GMINA MIELNO

RZP.271.04.2021

W postępowaniu o udzielenie zamówienia Nr RZP.271.04.2021 pod nazwą: **Budowa centrum przesiadkowego w Mielnie – etap I**, wpłynęły pytania dotyczące SWZ od Wykonawców. Poniżej przedstawiamy treść części pytań wraz z odpowiedziami.

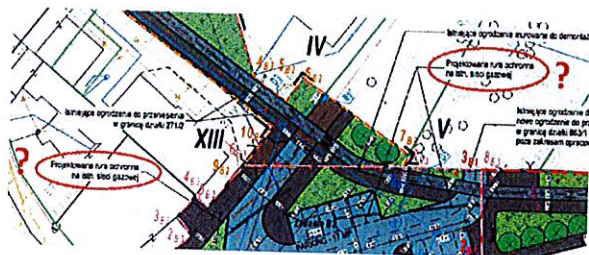
Pytanie 1. Prosimy o informację w której pozycji przedmiaru ujęte jest wbudowanie rury osłonowej na istniejącej sieci gazowej?

Odpowiedź: Należy uwzględnić wykonanie rury osłonowej na istniejącej sieci gazowej w wycenie robót budowlanych. Zamawiający umieścił poprawiony przedmiar na stronie przetargu. Zabezpieczenie rury gazowej uwzględniono w poz. 4 branży elektr. dla części B3.

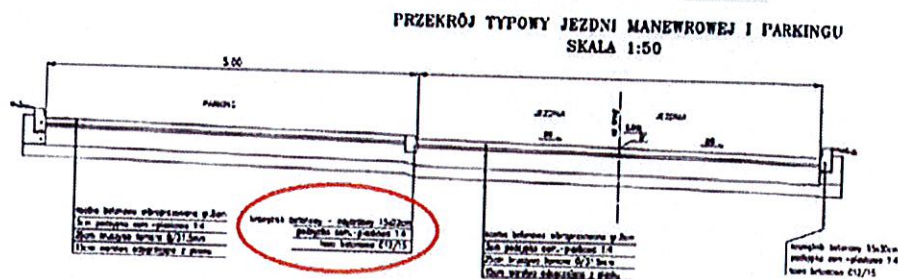
Pytanie 2. Prosimy o informację w których pozycjach przedmiaru ujęte są krawężniki najazdowe opisane na poniższym przekroju normalnym Rys PZT.D2 z zadania B3?

Odpowiedź: Należy uwzględnić krawężniki najazdowe opisane na przekroju normalnym Rys. PZT.D2 z zadania B3 w wycenie robót budowlanych. Krawężniki najazdowe ujęto w pozycji 44 części B3 branża drogowa. Zamawiający umieścił poprawiony przedmiar na stronie prowadzonego postępowania.
